令05原機（科保）047  
令和5年9月13日

核燃料物質使用変更許可申請書の一部補正について

補正後の核燃料物質使用変更許可申請書

変更前	変更後	備考
	 <p>(単位:mm)</p> <p>第5-14図 保管庫I</p>	新規保管庫の図面追加

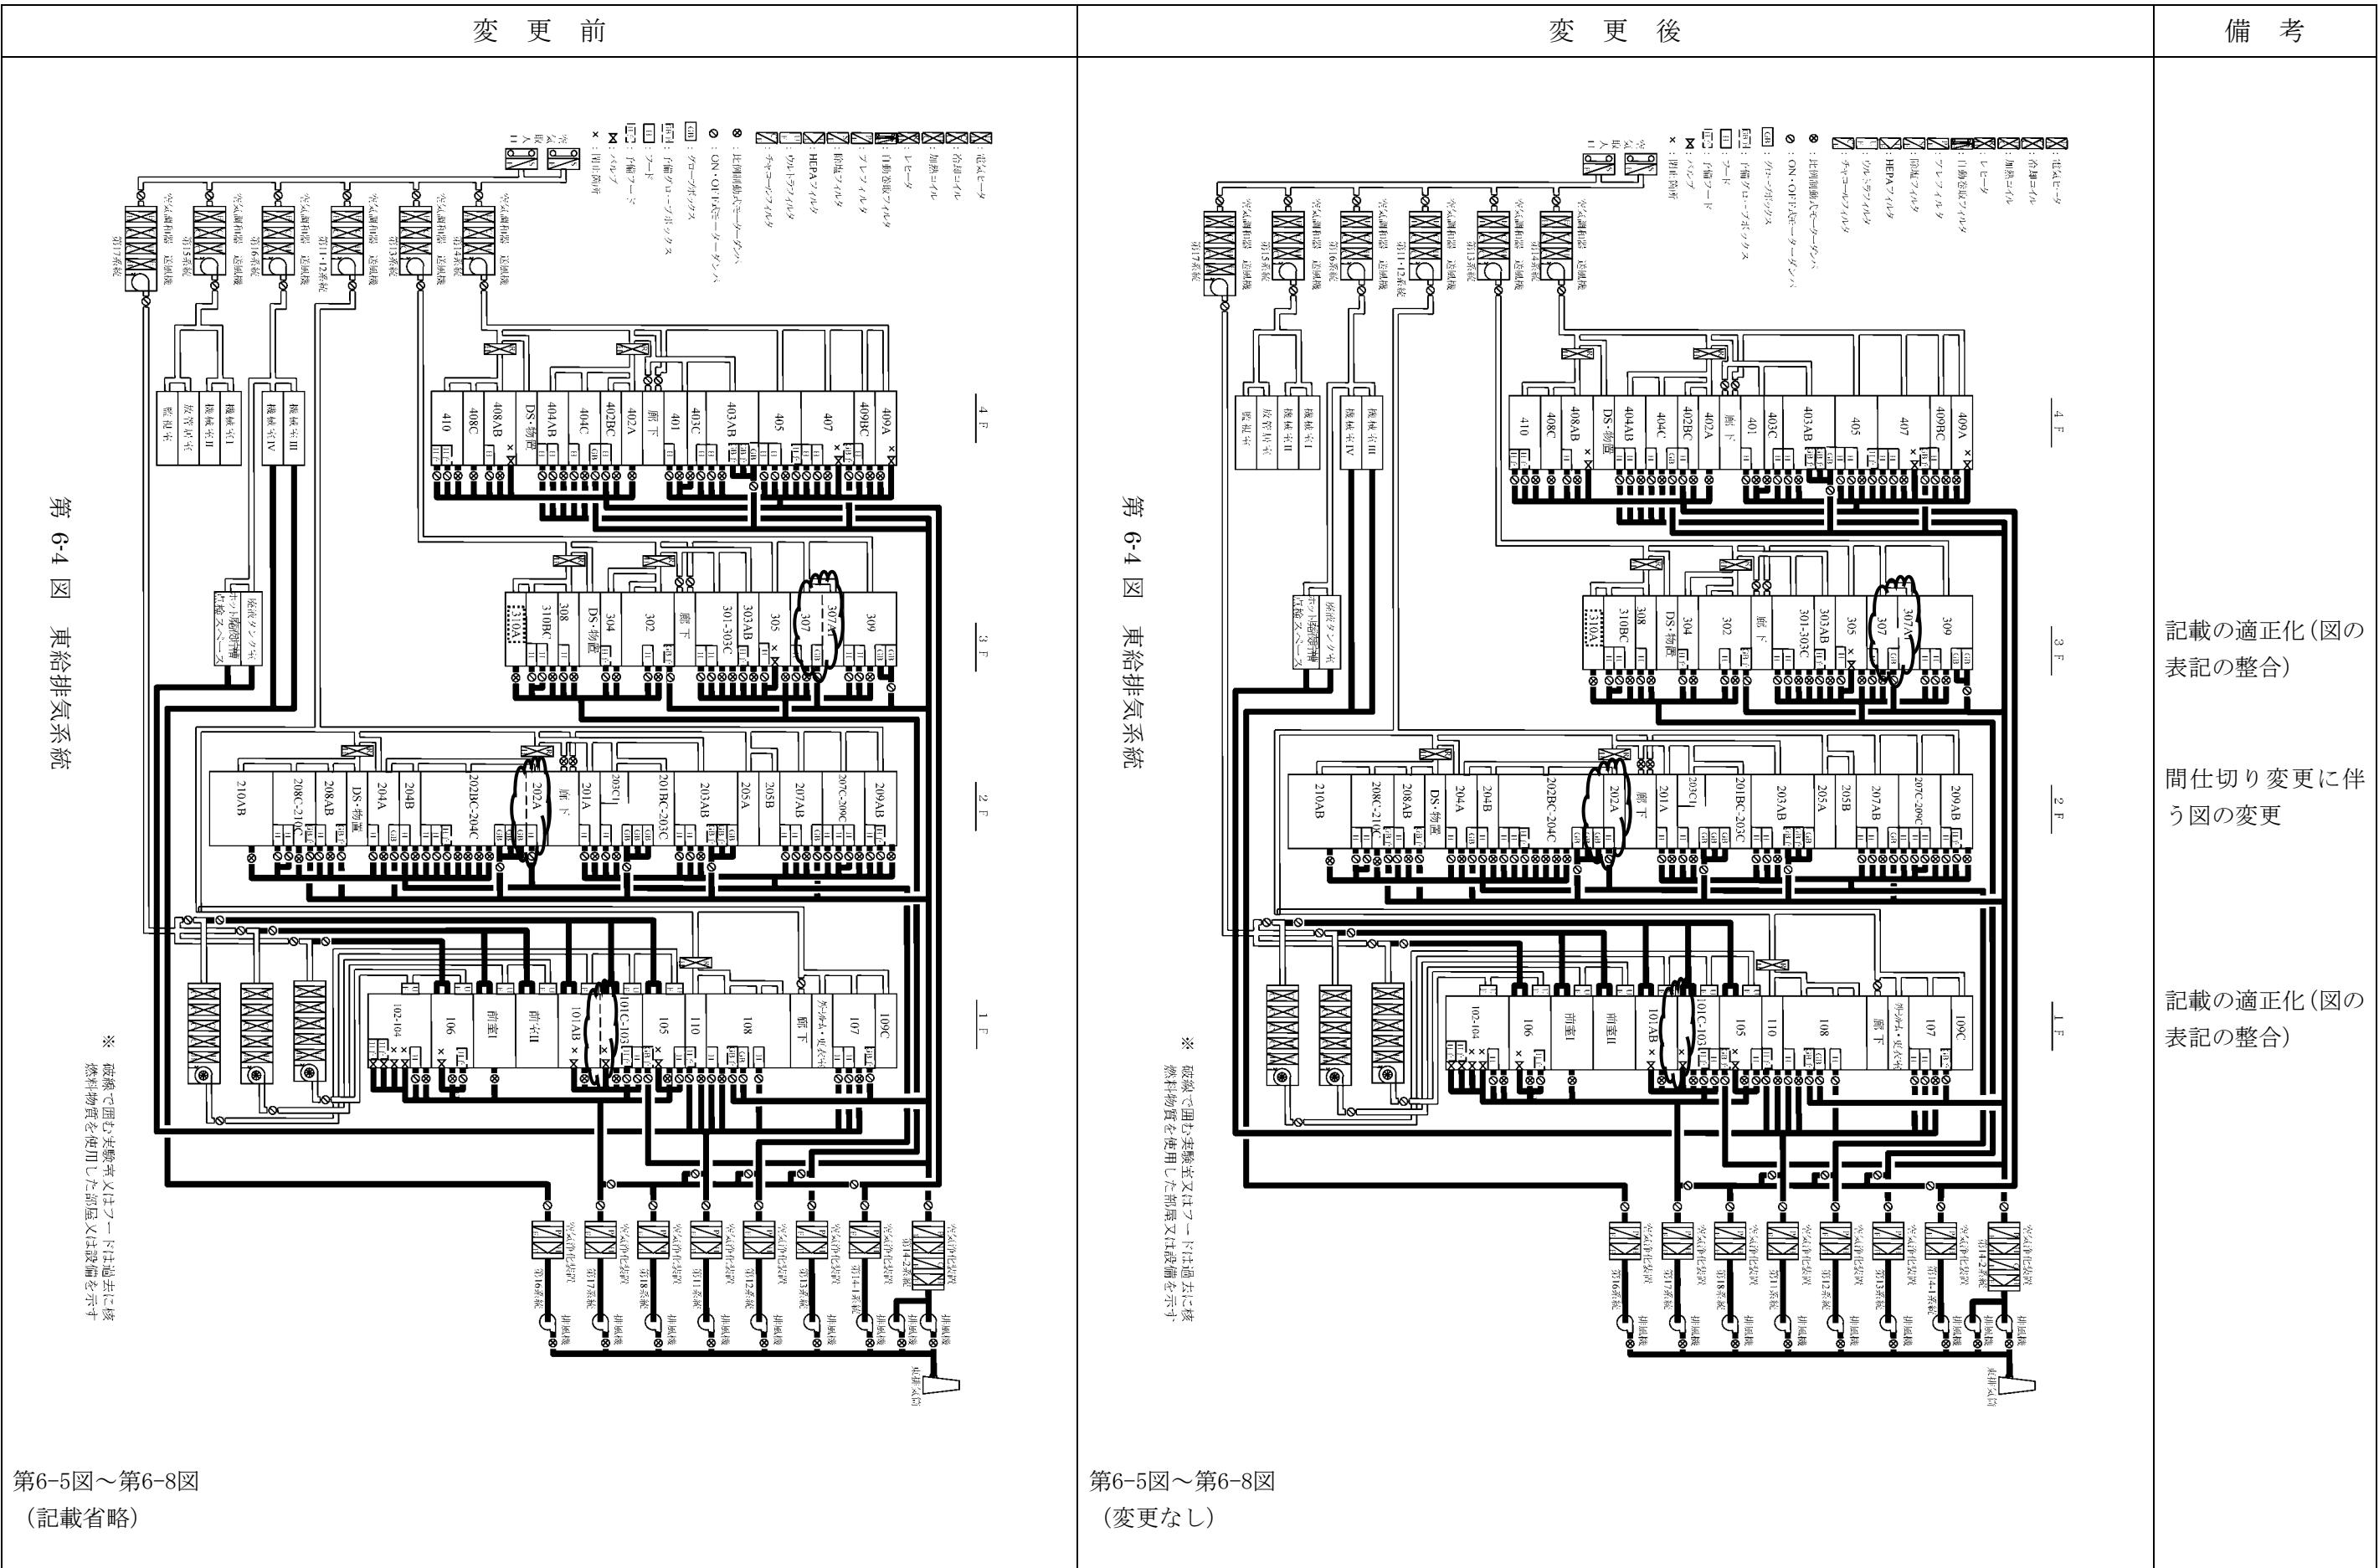
- ⑥ 「第5－14図 保管庫I」を追加する。
- ⑦ 「第6－4図 東給排気系統」において、間仕切り変更に伴い記載を変更する。
- 8) その他、記載を適正化する。

図4-7 廃液長期貯蔵施設平面図

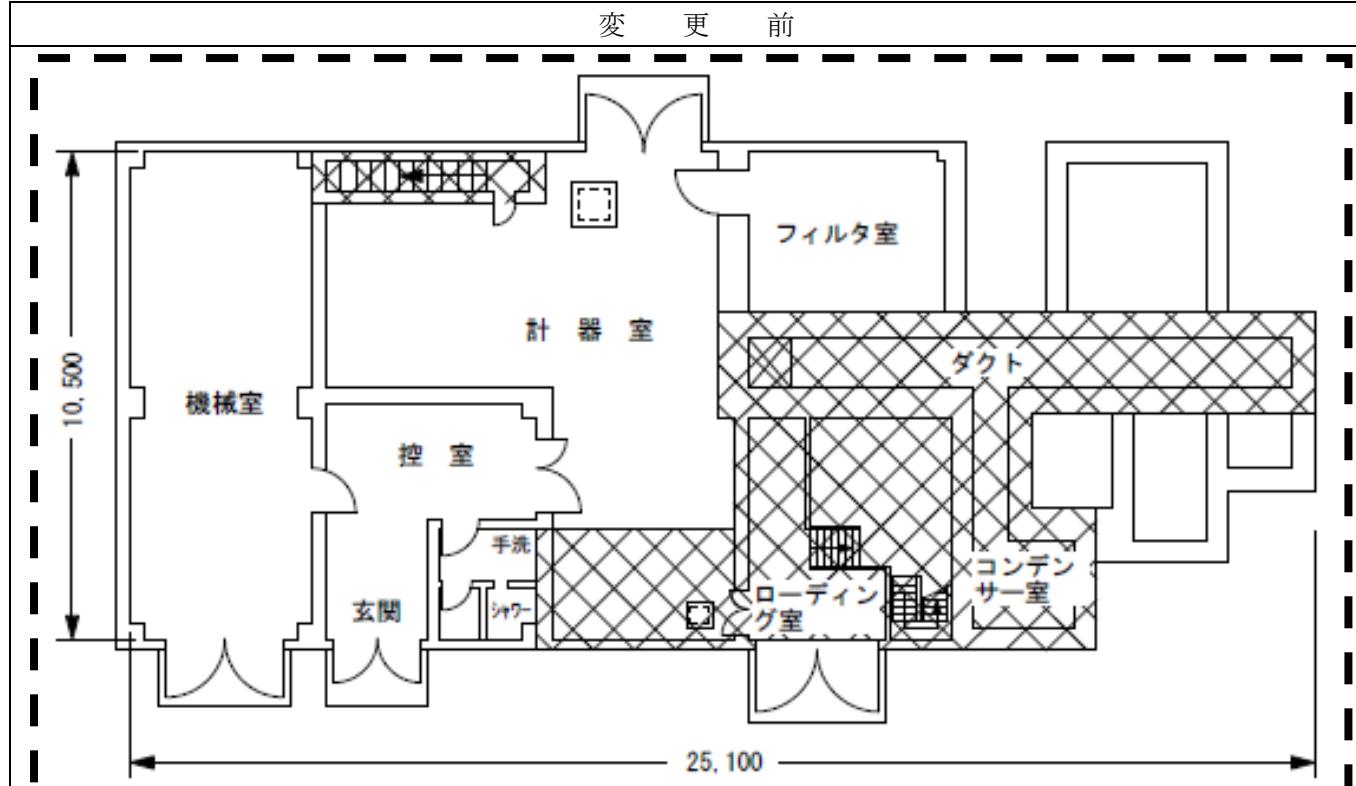
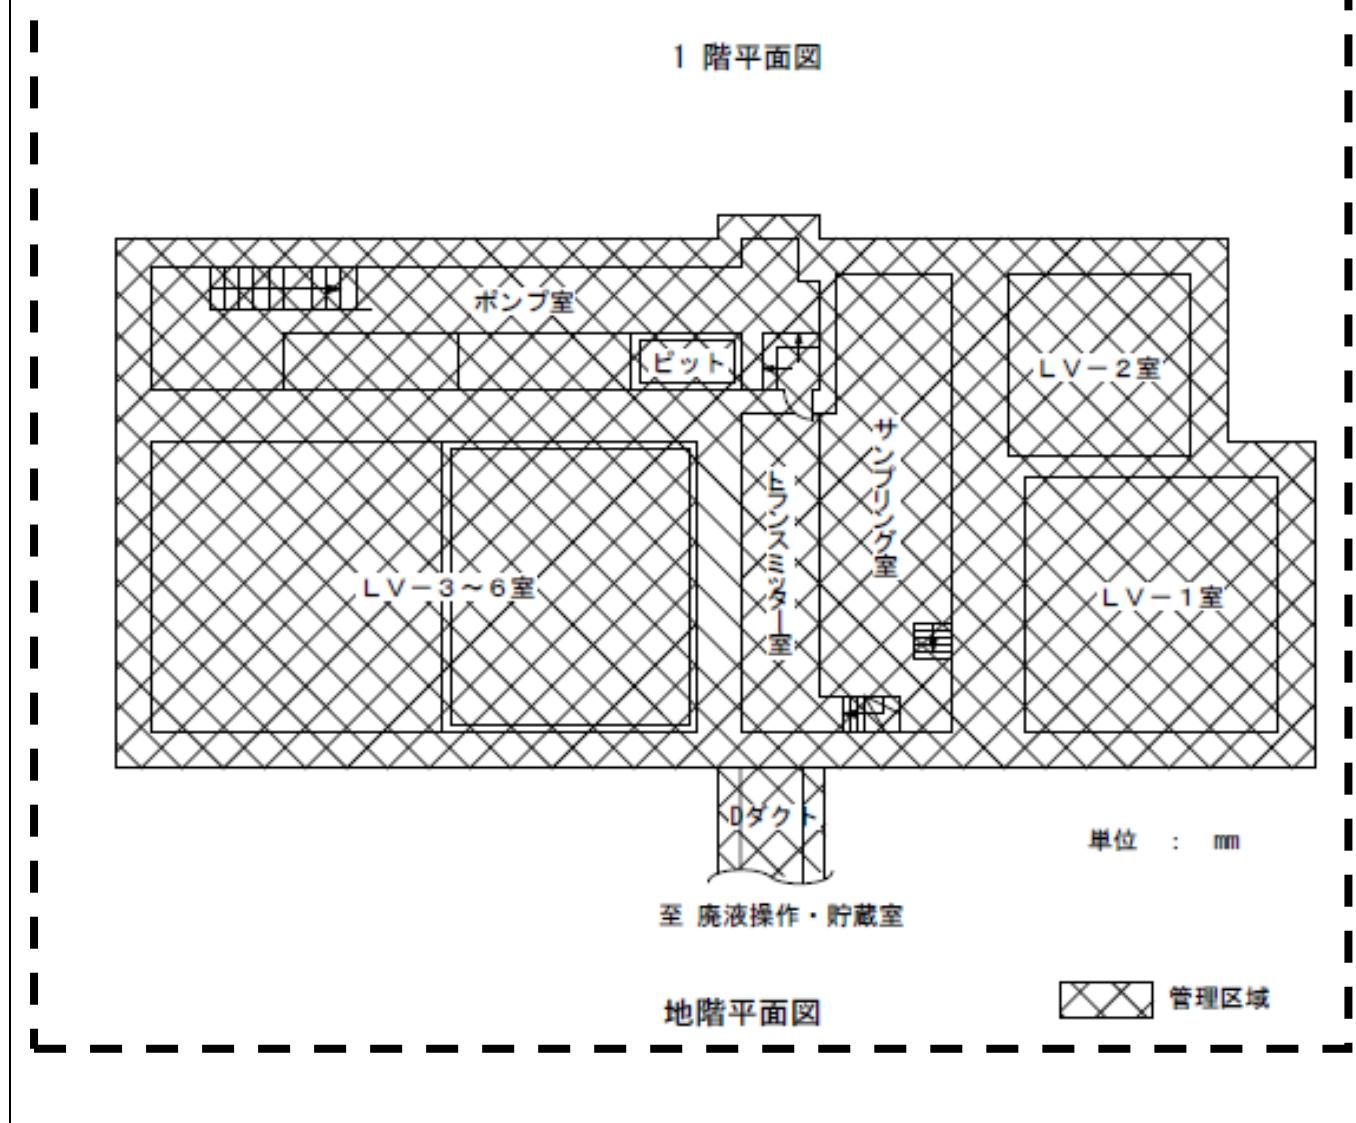
- ⑦ 「図4-1 国立研究開発法人日本原子力研究開発機構原子力科学研究所配置図」において、廃液長期貯蔵施設を削除する。
  - ⑧ 「図4-2 再処理特別研究棟周辺要図」において、廃液長期貯蔵施設について再処理特別研究棟構成建家から削除する。
  - ⑨ 「図4-7 廃液長期貯蔵施設平面図」、「図4-7-1 使用、貯蔵、廃棄の場所（廃液長期貯蔵施設）」及び「図4-8 廃液長期貯蔵施設断面図」を削除する。

変更前	変更後	備考
 <p>1階平面図</p>	(削る)	
 <p>地階平面図</p> <p>至 廃液操作・貯蔵室</p> <p>単位 : mm</p> <p>管理区域</p>		廃液長期貯蔵施設の管理区域解除に伴う 図4-7の欠番

図4-7-1 使用、貯蔵、廃棄の場所（廃液長期貯蔵施設）

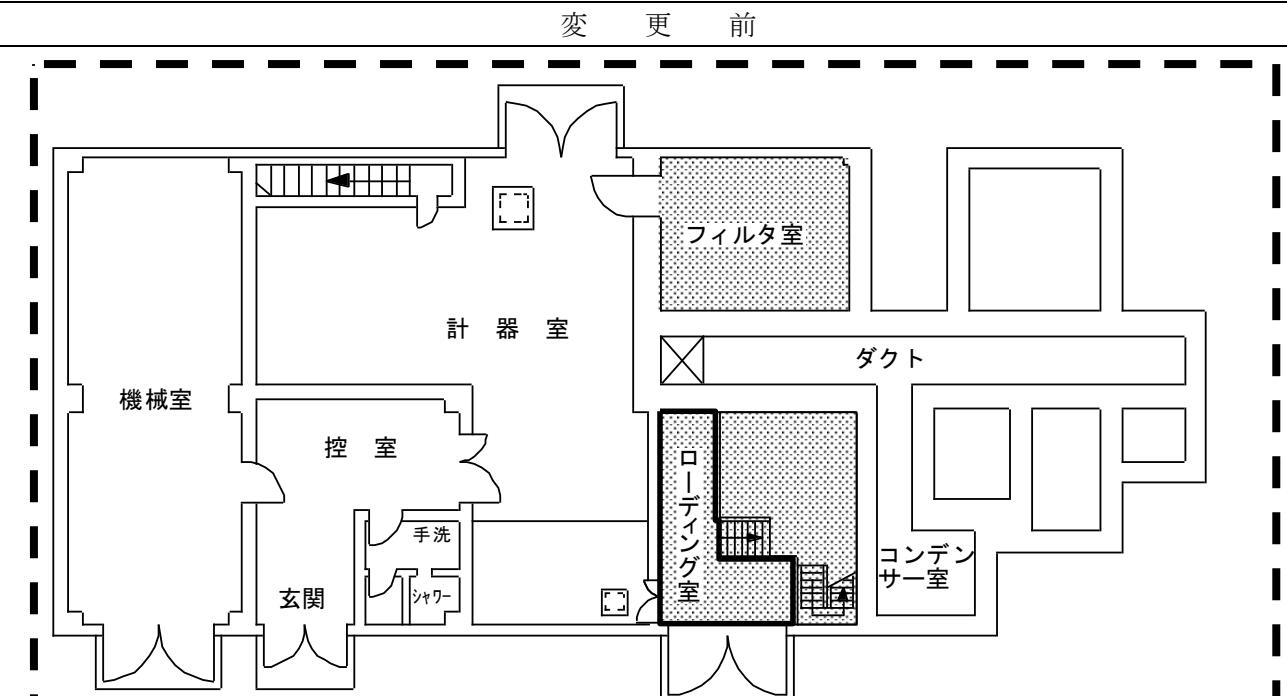
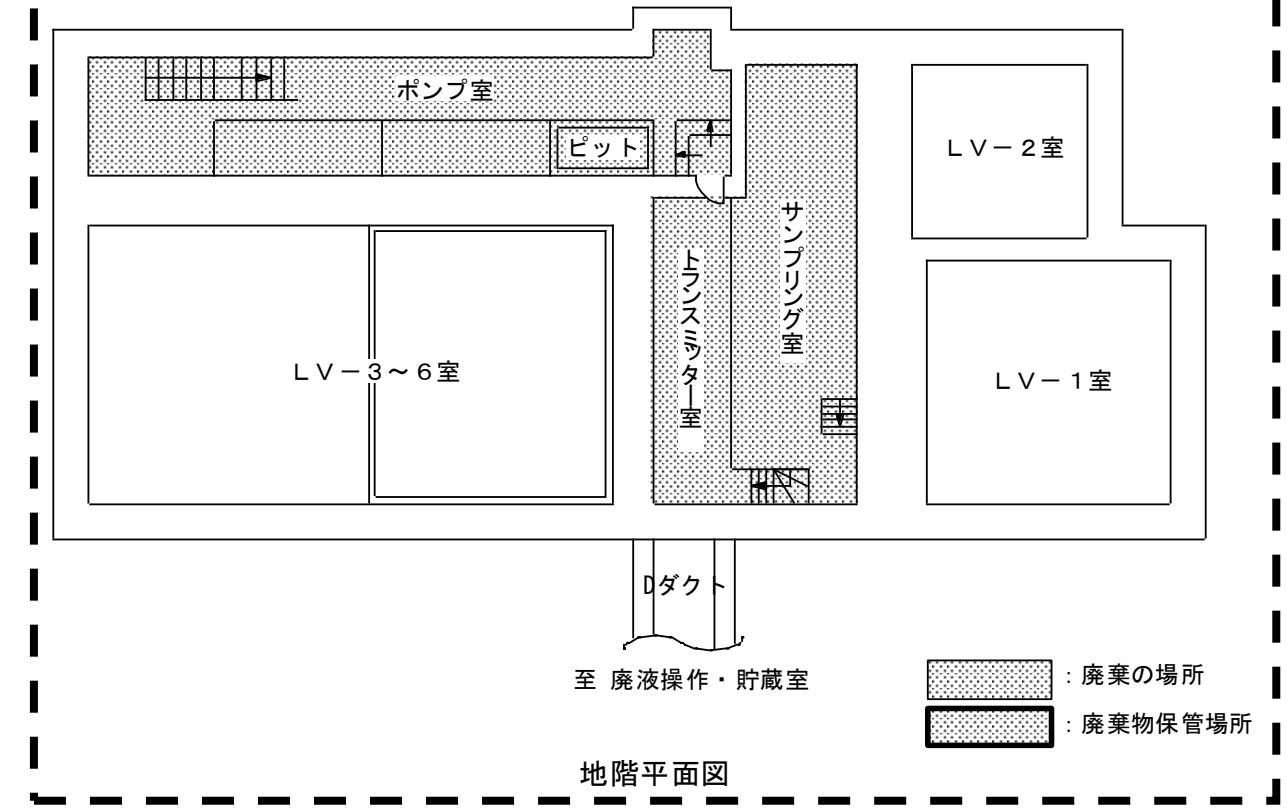
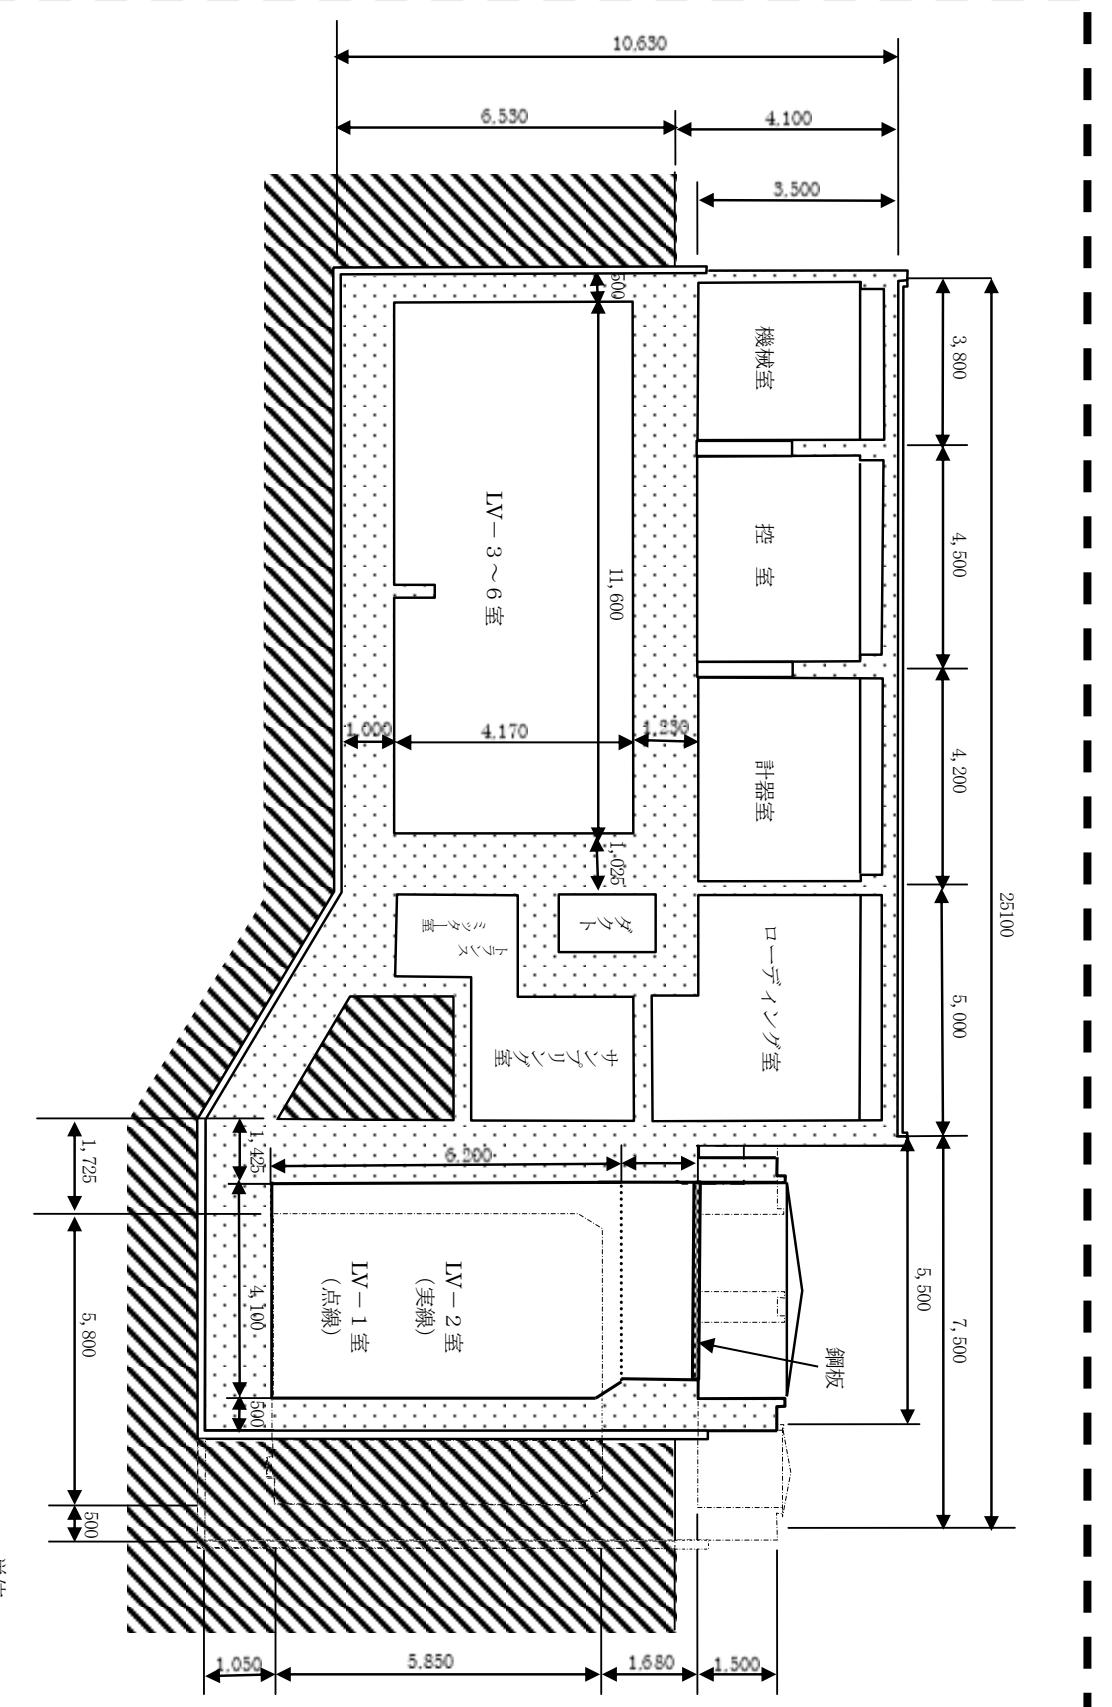
変更前	変更後	備考
	(削る)	
		廃液長期貯蔵施設の管理区域解除に伴う 図4-7-1の欠番
